TRANS/WP.29/781
3 mai 2001

PROJET DE COMPLÉMENT 4 AU RÈGLEMENT No 50

(Feux de position, feux stop et feux indicateurs
de direction pour motocycles)

"Feux de position avant (pour une paire de feux)

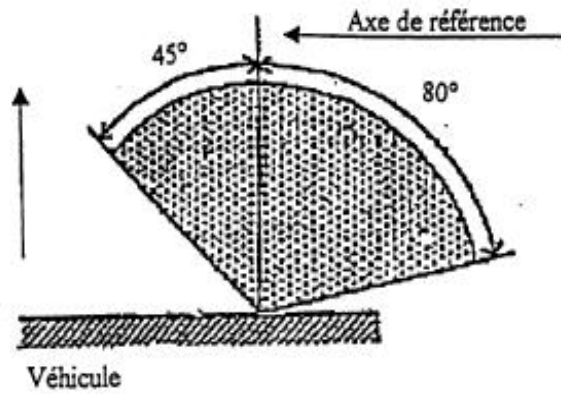
Paragraphe 1, ajouter une nouvelle figure comme suit :

V = +15E / -10E

"Feux de position arrière (pour une paire de feux)

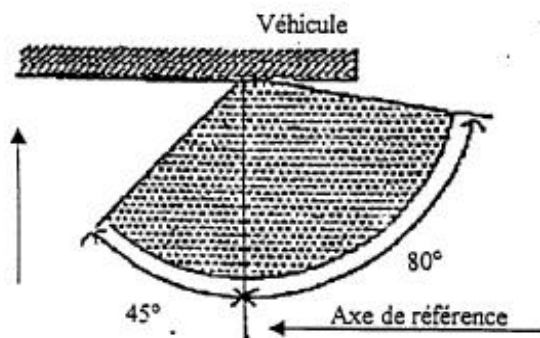
Paragraphe 2, ajouter une nouvelle figure comme suit :

V = +15E / -10E

"3. Indicateurs de direction des catégories 11, 11a, 11b, 11c et 12

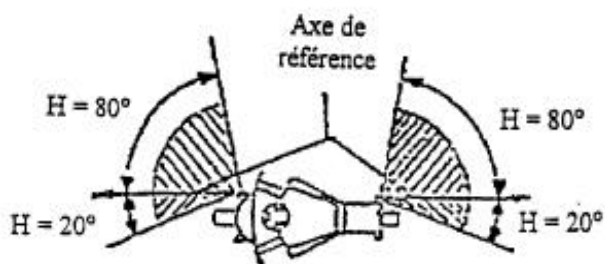
Paragraphe 3, modifier comme suit :

$V = \pm 15E$

Angles horizontaux minimaux de répartition lumineuse dans l'espace :

Catégories 11, 11a, 11b et 11c : indicateurs de direction placés à l'avant du véhicule;

Catégorie 11 : à utiliser à une distance d'au moins 75 mm du feu de croisement;

Catégorie 11a : à utiliser à une distance d'au moins 40 mm du feu de croisement;

Catégorie 11b : à utiliser à une distance d'au moins 20 mm du feu de croisement;

Catégorie 11c : à utiliser à une distance de moins de 20 mm du feu de croisement.
